# ERLÄUTERUNGSBERICHT

Höchstspannungsleitung Conneforde – Landkreis Cloppenburg – Merzen/Neuenkirchen

Abschnitt: Landkreisgrenze Osnabrück – Merzen/Neuenkirchen (BBPIG, Vorhaben 6)

## 1. Planänderung

Abbildung 1 Bl. 4260 Ausschnitt Korrektur BE-Fläche Wingebergs Kirchweg

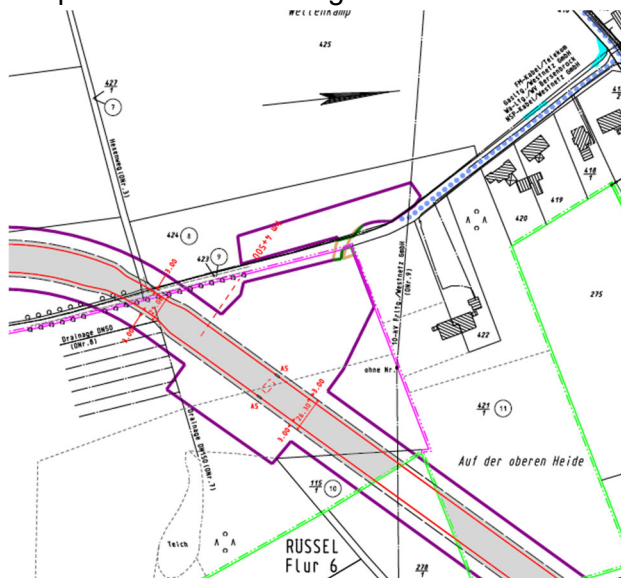
Im Verlauf des „Wingebergs Kirchweg“ (etwa auf Höhe der Muffe A5) wurde die Darstellung der temporären Arbeitsfläche korrigiert (Anlage 4.4.1.1\_Blatt 1, Blatt 1b und Blatt 2). In den Antragsunterlagen war fälschlicherweise auch ein Teil des „Wingebergs Kirchweg“ als temporäre Arbeitsfläche gekennzeichnet.

Abbildung 2 Bl. 4260 Ausschnitt Zufahrt BE-Fläche Alfhauser Straße

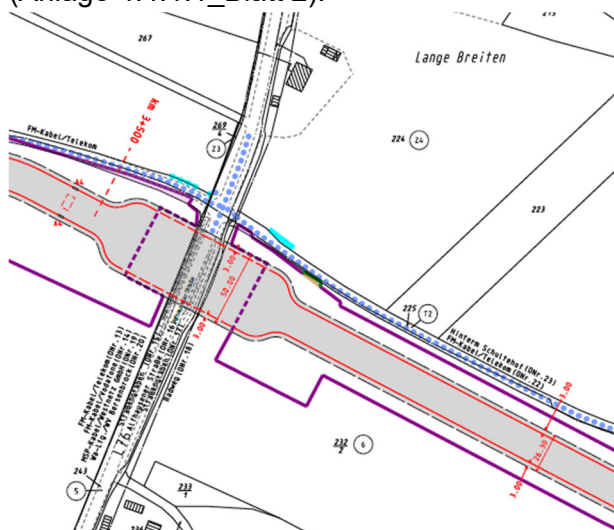
In der Nähe der Kreuzung mit der „Alfhauser Straße“ L76 (etwa Höhe Muffe A4) wurde die Darstellung der Zufahrt zur temporären Arbeitsfläche der dortigen HDD Bohrung verdeutlicht.

In den Antragsunterlagen war die genaue Zufahrt vom „Forstenauer Weg“ nicht erkennbar (Anlage 4.4.1.1\_Blatt 2).

Abbildung 3 Bl. 4260 Änderung der Zufahrt BE-Fläche Walsumer Straße

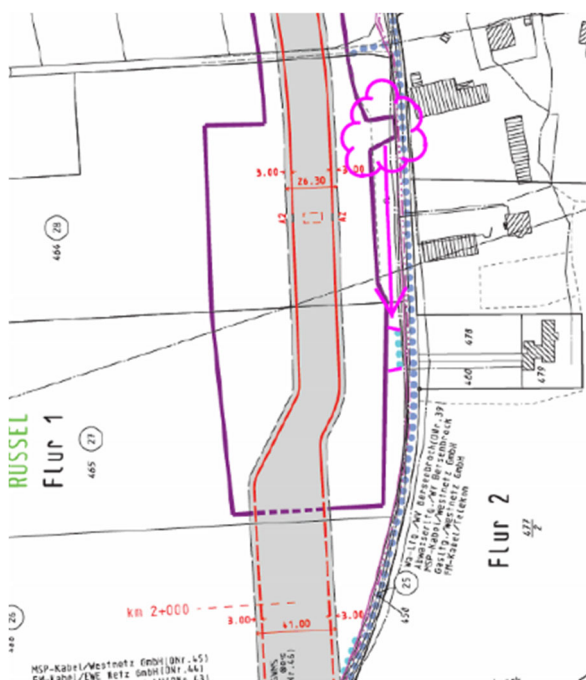
Im Verlauf des Beteiligungsverfahrens hat sich ergeben, dass im Bereich der Bl. 4260, „Walsumer Straße“ eine geplante Zufahrt aus Sicht eines Anwohners ungünstig liegt und eine alternative Zufahrtsstelle zudem ohne die Herausnahme eines Gebüsches auskommen würde. Wir ändern daher die Antragsunterlagen und verschieben die Zufahrt zur BE-Fläche (Anlage 4.4.1.3\_Blatt 3). Hierdurch ergibt sich keine neue Betroffenheit, dem Eigentümer gehören beide Flurstücke. Gleichzeitig konkretisieren wir die Darstellung der Zuwegung der Baueinrichtungsfläche auf dem Flurstück Rüsel, Flur 1 470/1. Hier ist eine Rampe aus Richtung der Hermann-Kamp-Straße erforderlich.

Durch die Änderung der der Zufahrtsstelle im Bereich der „Walsumer Straße“ (Abbildung 3 Bl. 4260 Änderung der Zufahrt BE-Fläche Walsumer Straße“) kann durch die Verschiebung der Zufahrt zur BE-Fläche vermieden werden. Der als K-N1 (Verlust und Beeinträchtigung von Biotoptypen im Offenland) markierte Bereich bzw. Konflikt stellt ein Naturnahes Feldgehölz (HN) dar, in welches nicht mehr eingegriffen wird. Die neue Zufahrt liegt ca. 100 m weiter südlich im Bereich einer ohnehin geplanten Ausweibucht, durch welche die BE-Fläche über einen Acker direkt von der Walsumer Straße erschlossen werden kann (s. Anlage 11.1-B8 Blatt 10).

Abbildung 4 Ausschnitt aus Lageplan zur Änderung der Zufahrt im Bereich der Muffe Q1

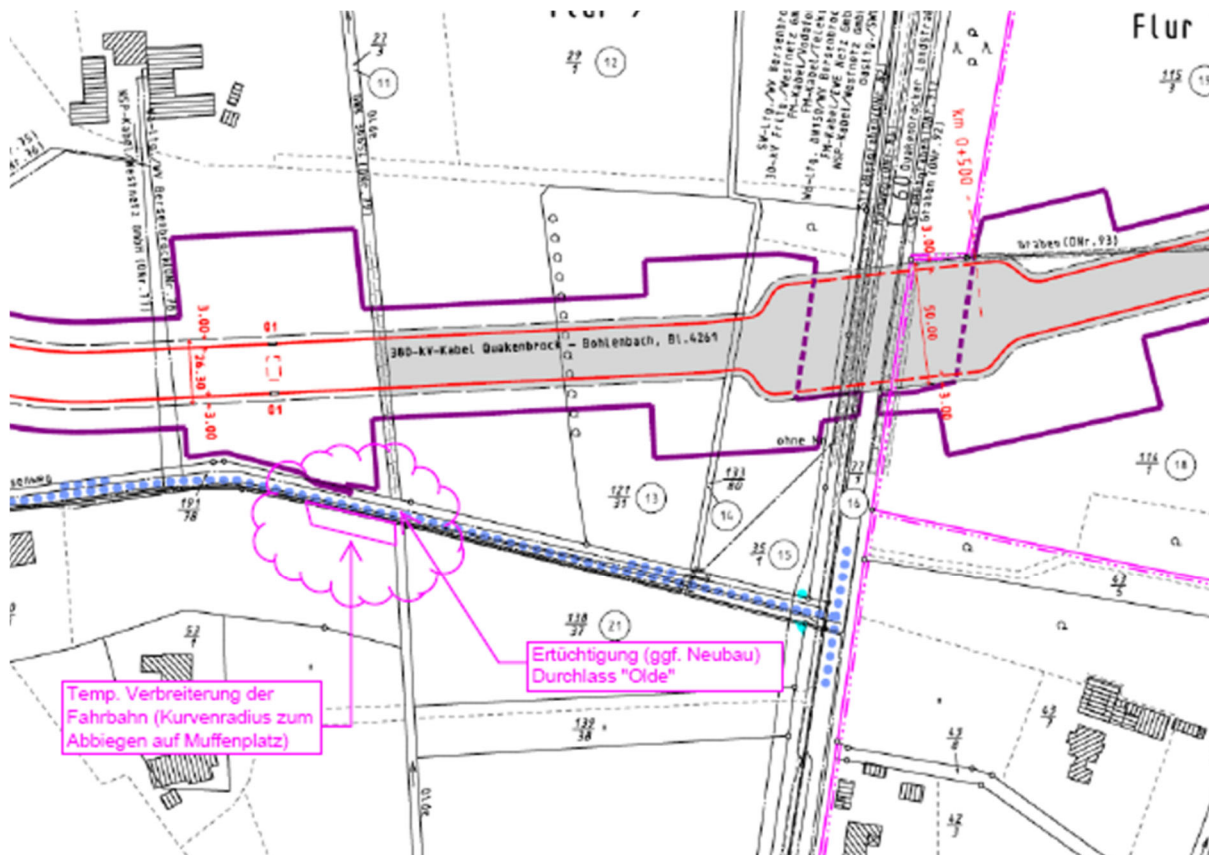
Im Rahmen der Ausbauplanungen hat sich ergeben, dass im Bereich „Wasserhausenweg“ die Zufahrt zum Muffenplatz Q1 verbessert werden muss. Am „Wasserhausenweg“ planen wir das Einbiegen zur BE-Fläche des Muffenplatzes Q1 durch Ausrunden der Straße zu verbessern. Hierdurch ergeben sich zwei neue privatrechtliche Betroffenheiten (siehe 6.4.3). Im gleichen Zuge beantragen wir die Ertüchtigung des Durchlasses der Olde unter dem „Wasserhausenweg“ (Anlage 4.4.2.3 Blatt 4 und Blatt 5).

Abbildung 5- Bl. 4261 Ausschnitt Zufahrt BE-Fläche Piepenweg

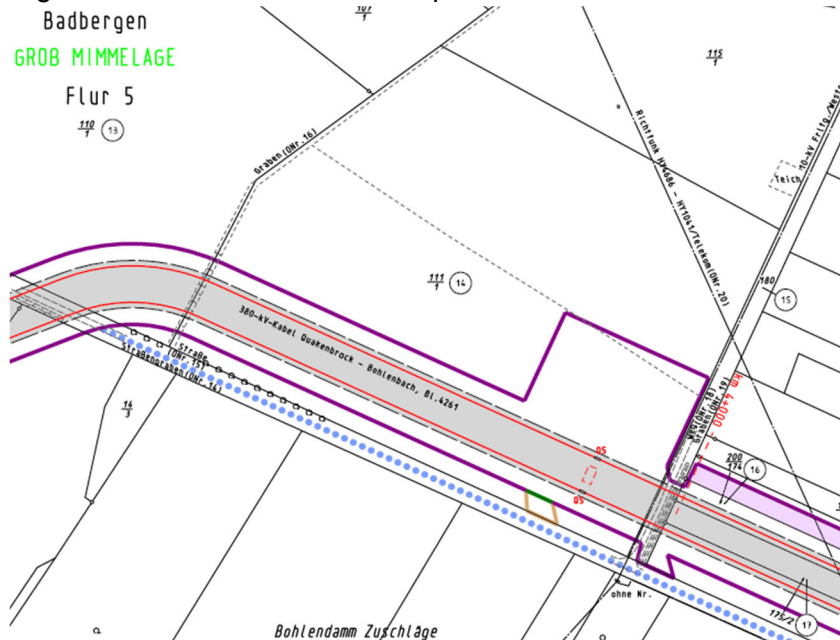
Die Detailplanungen haben gezeigt, dass für die temporäre Arbeitsfläche im Bereich der Muffe Q5 Piepenweg eine andere Zufahrt erforderlich wird (Anlage 4.4.2.2\_Blatt 1.2). Der Eigentümer ist bereits durch temp. Arbeitsflächen und einem Leitungsrecht betroffen.

Abbildung 6 Änderung der BE Fläche Vehser Straße

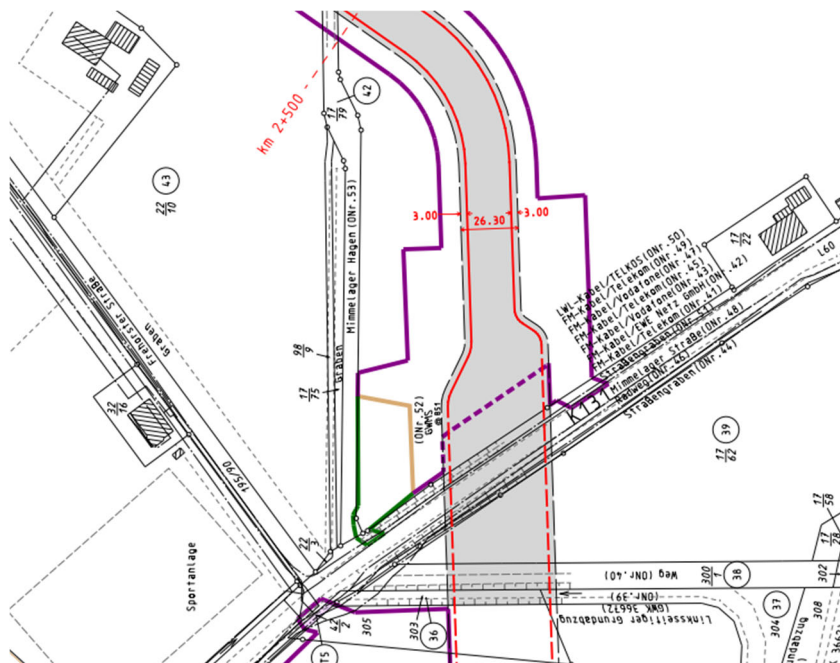
Änderungen der Zufahrten zu den temporären Arbeitsflächen im Bereich „Vehser Straße“, bzw. „Mimmelager Hagen“ (Anlage 4.4.2.2 Blatt 2 und Blatt 3). Hierdurch entsteht keine neue privatrechtliche Betroffenheit.

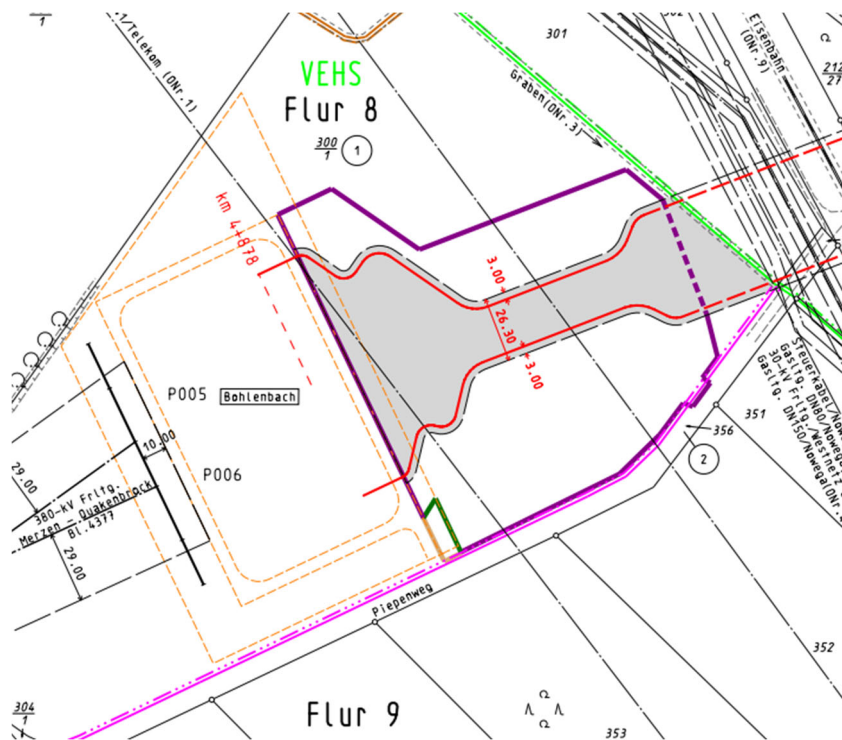
Darüber hinaus wurde im Bereich der KÜS Bohlenbach die temporäre Arbeitsfläche für die Kabelbaustelle korrigiert. In den Antragsunterlagen überlappten sich die temporäre Arbeitsfläche mit der Fläche der KÜS Bohlenbach (Anlage 4.4.2.1 Blatt 1.1).

Abbildung 7- Verlauf der provisorischen LwL-Anbindung

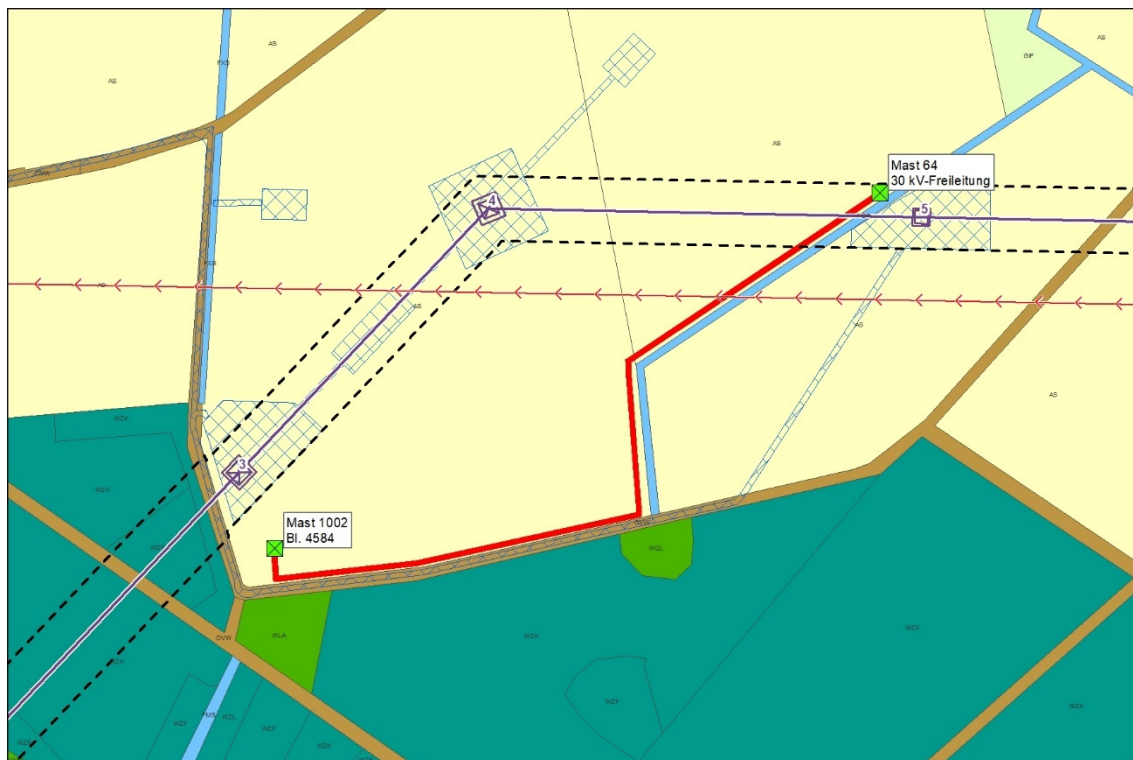
Beantragt wird eine provisorische LwL-Anbindung von Mast 1002 der Bl. 4584 zum Mast 7 der Bl. 4377. Das LwL-Kabel wird zunächst als Erdkabel (EK 9156) vom Mast 1002 der Bl. 4584 entlang des dortigen Grabens nach Osten geführt und schwenkt dann entlang des Grabens B nach Norden. Das Kabel folgt dem Graben B bis zum Mast 64 der 30 kV-Freileitung der Westnetz. Ab diesem Mast wird das Kabel dann als Freileitungsprovisorium bis zum Mast 59 der 30-kV-Freileitung mitgeführt um dann zum Mast 7 der Bl. 4377 übergeben zu werden.

Wie in Kap. 2.3 dargelegt ergibt sich durch die Ausbauplanung das Erfordernis einer provisorischen LwL-Anbindung als Erdkabel von Mast 1002 der Bl. 4584 zum Mast 7 der Bl. 4377. Das provisorische LwL- Erdkabel (EK 9156) (rote Linie) verläuft über die gesamte Strecke von ca. 575 m ausschließlich über Ackerflächen (s. Abbildung 7- Verlauf der provisorischen LwL-Anbindung).
